**Supporto grill in ceramica per microonde compatti****Modelli interessati: EMWG 1050.0 - EMWK 1050.0 e MWGC 610.1E**

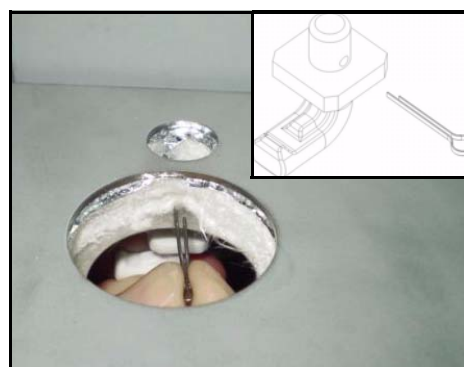
Per risolvere i problemi relativi al supporto grill è ora disponibile un kit con un supporto grill migliorato in ceramica e uno splint, che consente di sostituire con più facilità le parti danneggiate. Il kit ha il numero di ricambio 528912.

Questo kit è sostituibile sugli apparecchi microonde compatti sopra elencati.

1. Rimuovere il corpo esterno superiore.
2. Rimuovere il canale dell'aria interno.
3. Rimuovere il portalampada.
4. Collocare il nuovo supporto grill nell'apertura presente sul coperchio della camera di cottura.

5. Attraverso il portalampada, collocare ora lo splint nell'apertura.

6. Ruotare il supporto in ceramica di 180° e dilatare lo splint.
7. Montare nuovamente il portalampada e il canale dell'aria e chiudere nuovamente con il corpo esterno superiore.
